## TXB0101:波形に関する確認事項

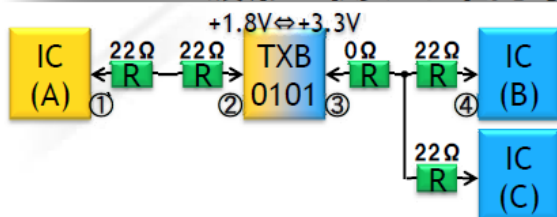
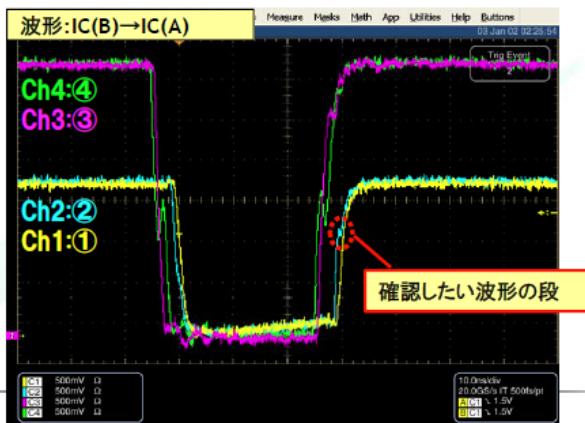
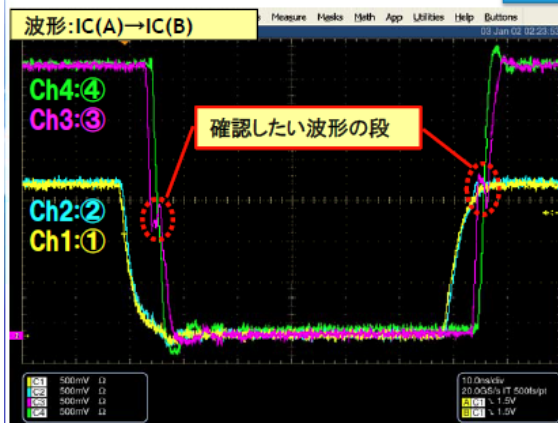
This is a first condition.

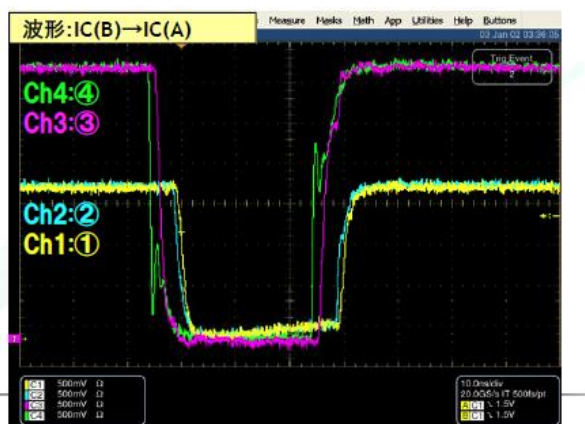
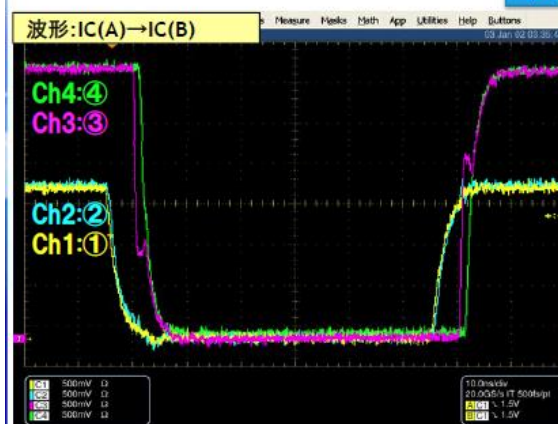
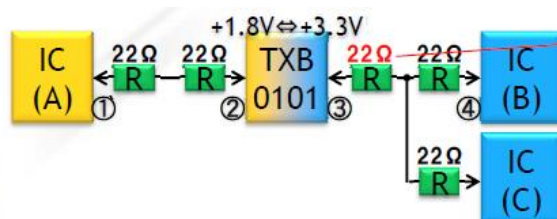
左図のトポロジーでTXB0101を使用おり、  
各ICの端子 (①～④) での波形は下図になります。  
【確認事項】  
TXB0101の端子での波形に段が見られます  
この段がLevelShifterとして誤動作等を生じさせることは  
考えられますでしょうか。

Change resistor 0Ω to 22Ω.
